Avis IRSN/2017-00127

Objet : CEA/Paris-Saclay
Site de Saclay
Étude de sûreté relative au projet de ligne de métro n° 18

Réf. Lettre ASN CODEP-OLS-2016-027105 du 5 juillet 2016

Carte n° 1 : Distance d'atteinte de la dose efficace de 10 mSv (adulte, condition météorologique DF2).

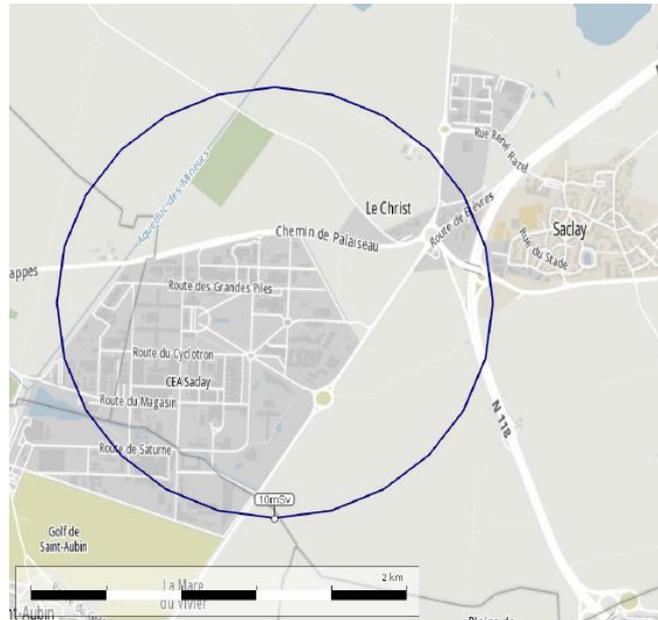
De l'évaluation réalisée sur la base de ses propres hypothèses, l'IRSN estime que la dose efficace susceptible d'être reçue serait supérieure à 10 mSv à l'extérieur du site CEA de Saclay et notamment au lieu-dit « Le Christ-de-Saclay ». Ceci est illustré sur la carte n° 1 en annexe 4 au présent avis représentant la distance d'atteinte de la dose efficace de 10 mSv (pour un adulte qui est le cas le plus pénalisant). Il convient de noter que l'essentiel de cette dose est pris en moins d'une heure d'exposition, la voie d'exposition prépondérante étant l'inhalation du panache.
